## 製品変更のお知らせ

PCN-K240802

このたび、ARK-1250Lシリーズ製品変更のお知らせは下記の内容を以ってご案内申し上げます。

### A1 フロントパネルのネジ穴の位置

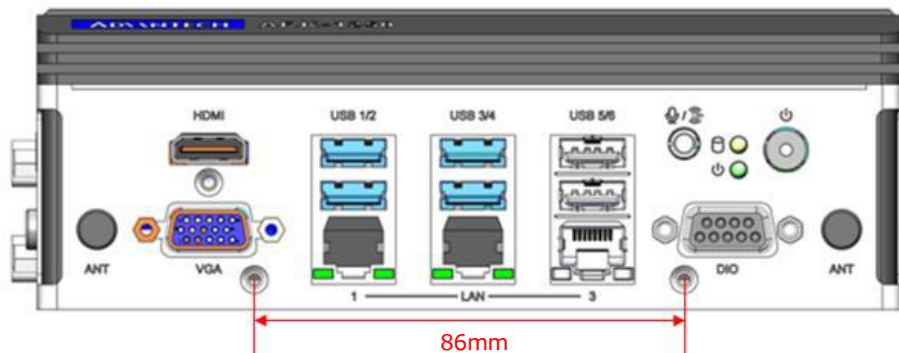
5G または Hailo AI モジュール用の A2 バージョンサーマルキット AMK-A045 との互換性を図るために、ARK-1250L A1 バージョンのネジ穴の位置を変更しました。

A1 および A2 バージョンの両方で使用されるサーマル キット AMK-A045 との互換性を図るために、A1 フロント パネルとボトム カバーのネジ穴の位置を変更します。この調整は、ARK-1250L シリーズのサーマル キットの全体的な効率と組み立てやすさを向上させることを目的としています。

P/N	説明
1960103432N101	ARK-1250L パウダー 877C 用フロントパネル
1950026235N031	ARK-1250L 用 A102 ボトムカバーU パウダーブラック C
